Dodatek č. 1 ev. č. DS202401168/1
ke smlouvě o dílo ev. č. DS202401168
uzavřený dle § 2586 a násl. zák. č. 89/2012 Sb., občanský zákoník

**NÁVRH SANACE SKALNÍ STĚNY MEZI UL. HRADEBNÍ A DR. MILADY
HORÁKOVÉ, LIBEREC**

Určení plochy sítě a počtu kotev provedené sanace

Obr. 2 – Plocha sítě

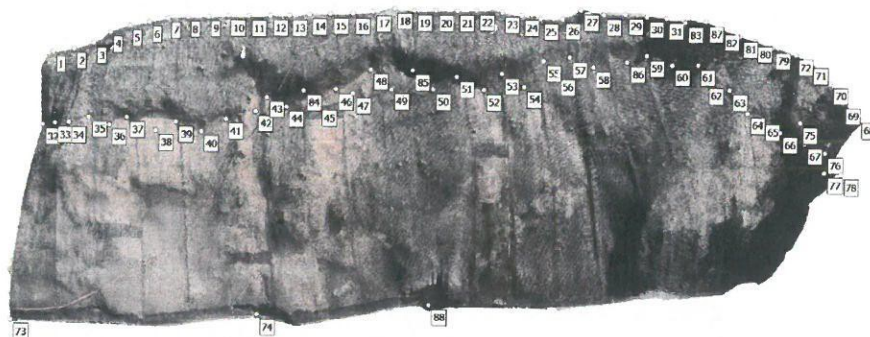
Pro určení plochy sítě bylo výsledné mračno bodů přepočteno do nepravidelné trojúhelníkové sítě (mesh) a následně byl proveden ořez tak, aby trojúhelníková síť odpovídala ploše sítě (vyřazeny sloupy a větší keře). Výsledná čistá plocha sítě je udána s odchylkou 5% (Obr. 2). Dále je zohledněno i založení sítě v horní a dolní linii v šířce 0,5 m (Obr. 3). Počet kotev je na Obr. 4.

Výsledná plocha sítě je 595 m² a se založením 0,5 m v délce 77 m tedy 632 m².

Počet kotev je 88.
